Penonomé, 18 de enero de 2021
DRCC-047-2021

Mediante la presente se envía documentación que contiene Informe Técnico DRCC-II-004-2021, de Inspección y Evaluación del Estudio de Impacto Ambiental Categoría II, del proyecto denominado “**VILLAS DE SANTA MARÍA PENONOMÉ**” localizado en el corregimiento de Cañaveral, distrito de Penonomé, provincia de Coclé; cuyo promotor es **VILLAS DE SANTA MARÍA PENONOMÉ, S.A.**

INFORME TÉCNICO DE INSPECCIÓN Y EVALUACIÓN DE EsIA

DRCC-IIo-004-2021

Fig. 5 y 6: Se aprecia los trabajos realizados en el área que fue aprobada en el EsIA, cat. I, para las 74 residencias y el área de servidumbre, donde se ha originado gran sedimentación hacia la vegetación del área del proyecto en evaluación.

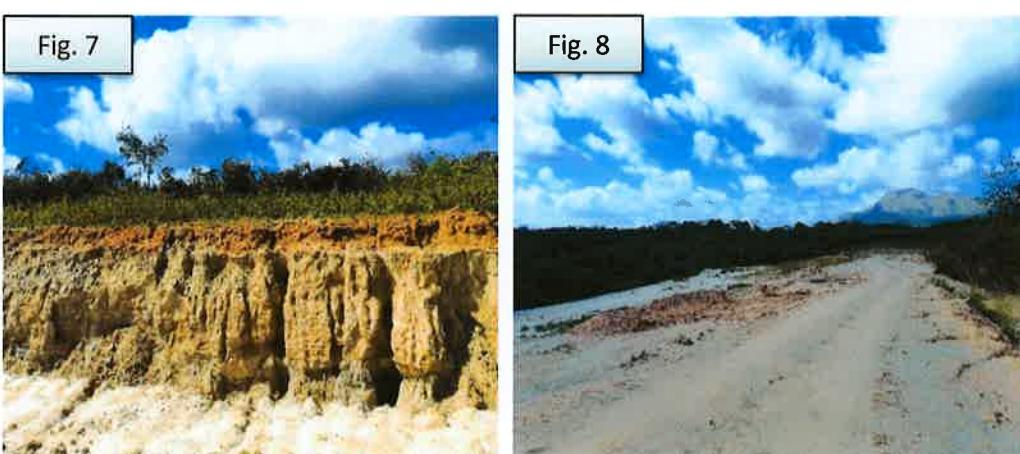
- c. Los trabajos de corte y movimiento de suelo para la construcción de la servidumbre hasta llegar a la PTAR han generado gran cantidad de sedimentos, lo cual se pudo observar durante el recorrido de inspección.
- d. Se notificó verbalmente a la Sección de Verificación del Desempeño Ambiental para el debido trámite de seguimiento a los proyectos previamente aprobados en el área.

Fig. 9 y 10: Se observa otra de las secciones donde se ubica la servidumbre sanitaria en construcción. Uno de los puntos donde deben realizar un relleno considerado para obtener la altura requerida respecto a las calles a construir.

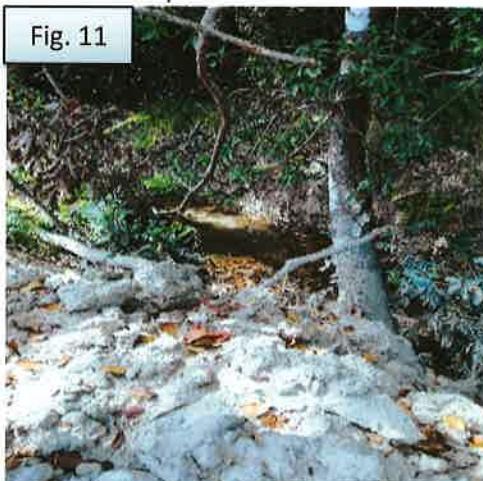
Observación 5: Durante la inspección se nos indicó que hay áreas donde están instalando el recorrido sanitario, que posteriormente deben ser niveladas, ya que se encuentran en niveles más bajos que el terreno que se ubica posterior a esta área y también forma parte del proyecto. Esto es un indicativo de la topografía irregular del terreno, durante la inspección se pudo verificar algunos perfiles altitudinales entre los que están desde 56 hasta 64 msnm, superiores al rango señalado en el sub punto 6.4 Topografía (50 y 60 msnm).

Fig. 17 hasta la 21: Se observa diferentes vistas, obtenidas durante la inspección para la cobertura vegetal existente en el área, de la cual predomina el rastrojo.

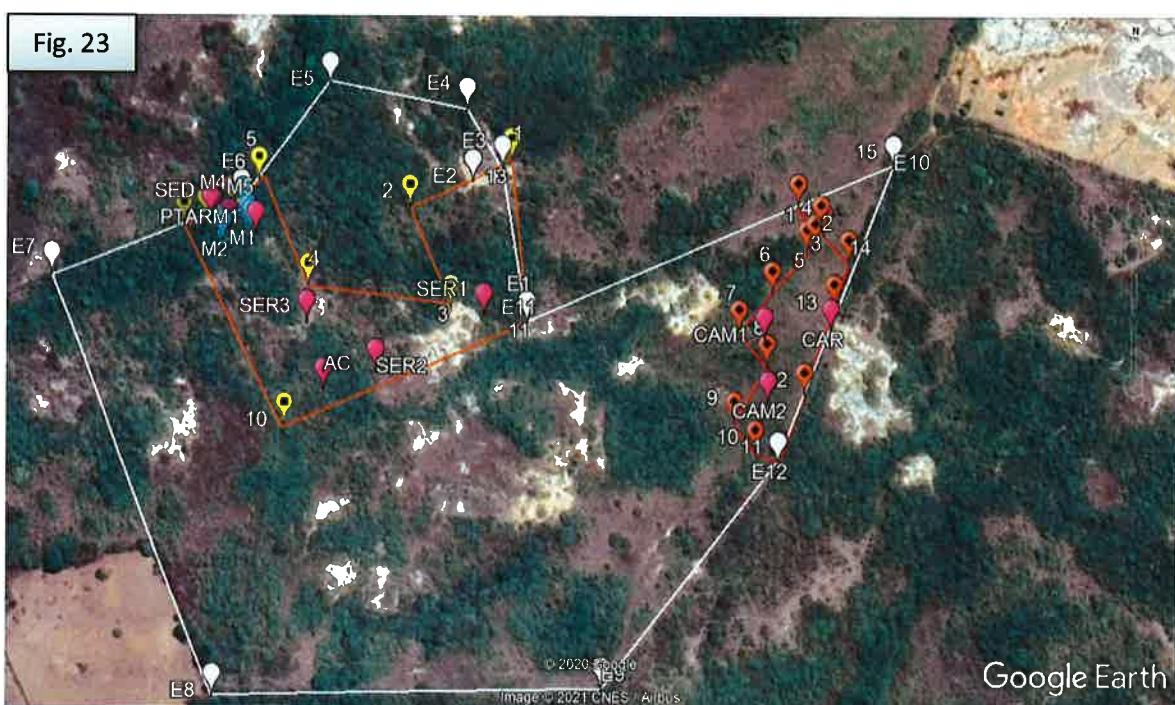
- a. Durante la inspección se pudo observar que predomina la vegetación de Bosque Secundario Joven y no el pasto como indica el estudio.
- b. Después de la revisión de los 5 criterios de protección ambiental, señalan que, en cuanto a las obras en sí, habrá impactos por la remoción total de la vegetación actual.
